TECHNISCHE INFORMATION

Handelsbezeichnung:	Mazda 626 2,5 V6/MTX	Womi	:18/92
	Mazda MX-6 2,5-V6	TI-Nr.	:10/92-E
Typbezeichnung:	GE	Gruppe	:F
		Datum	:30.04.92
		Blatt	:1/3

<p>Betrifft:</p> <p>Motorkabelbaum bei Fahrzeugen bis Fahrzeugident.-Nr. JMZ GE **F2 01 156 517</p>
<p>Fehlerbeschreibung:</p> <p>Bei Fahrzeugen mit Schaltgetriebe, die vor der 10. Kalenderwoche ausgeliefert wurden, kann eine Scheuerstelle am Motorkabelbaum im Bereich der oberen Getriebe-Befestigungsschraube zum Durchbrennen der 30 A EGI Sicherung und somit zum Motorstillstand führen. Bereits überprüfte bzw. nachgearbeitete Fahrzeuge sind mit einem weißen Farbpunkt auf dem vorderen Luftfilter-Befestigungsstehbolzen versehen.</p>
<p>Abhilfemaßnahmen:</p> <p>Zusätzliche Fixierung des Kabelbaums im Rahmen der Übergabeinspektion bzw. bei nächstmöglicher Gelegenheit.</p> <p>Ab Fahrzeugident.-Nr. JMZ GE **F2 01 156 518 wurde der Kabelbaum werkseitig geändert, so daß eine Überprüfung nicht mehr erforderlich ist.</p>
<p>Ersatzteil-Information: keine</p>

Aufkleber "INJECTION" am Ansaugkrümmer

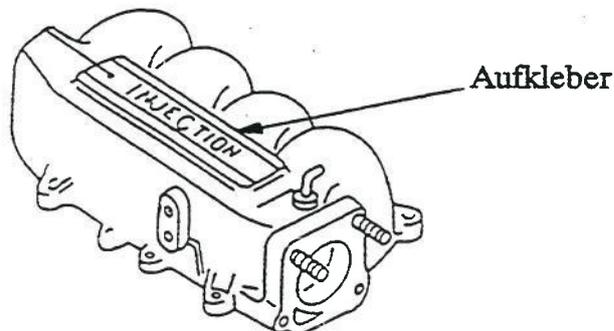
Bei den o. a. Fahrzeugen wird der Aufkleber mit der Beschriftung "INJECTION" werkseitig nicht mehr am Ansaugkrümmer angebracht.

Diese Änderung betrifft Fahrzeuge ab folgenden Fahrzeug-Ident.-Nr.-Kreisen:

Es ist nicht vorgesehen, diesen Aufkleber an den betreffenden Fahrzeugen nachträglich anzubringen.

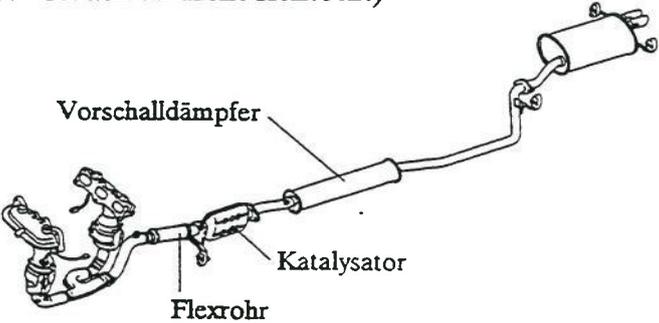
Fehlerbeschreibung:
Fahrzeug erreicht nicht die angegebene Höchstgeschwindigkeit.

1. Fehler im Einspritz- und/oder Zündsystem
2. Fehler im Bereich des Ansaugtrakts (z.B. VRIS-System)
3. Deformation der Abgasanlage (z.B. Flexrohr oder Vorschalldämpfer zusammengezogen; eine Verformung der beiden o.a. Teile ist von außen nicht sichtbar.)

Kurbelwellenriemenscheibe

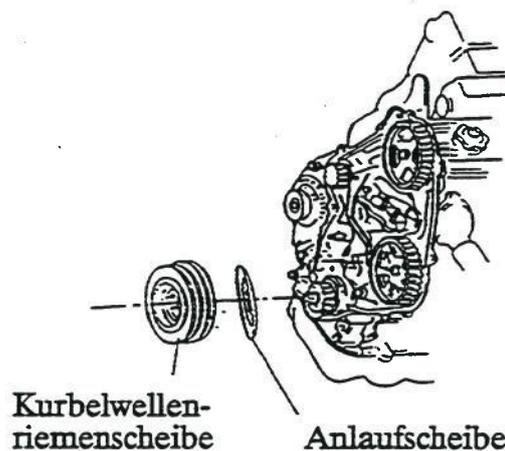
Bei Erneuerung der Kurbelwellenriemenscheibe ist die modifizierte Version mit entsprechender Anlaufscheibe zu verwenden (siehe Abb.).

Fahrzeuge ab folgenden Fahrzeug-Ident.-Nummern sind bereits werkseitig mit der modifizierten Kurbelwellenriemenscheibe und der Anlaufscheibe ausgestattet:

Teilenummer		Bezeichnung	Anzahl	Ersetzungscode
<u>Neu</u>	<u>Alt</u>			
RFG1-11-401A	RFG1-11-401	Kurbelwellenriemenscheibe	1	A
RFJ5-11-404	-----	Anlaufscheibe	1	---
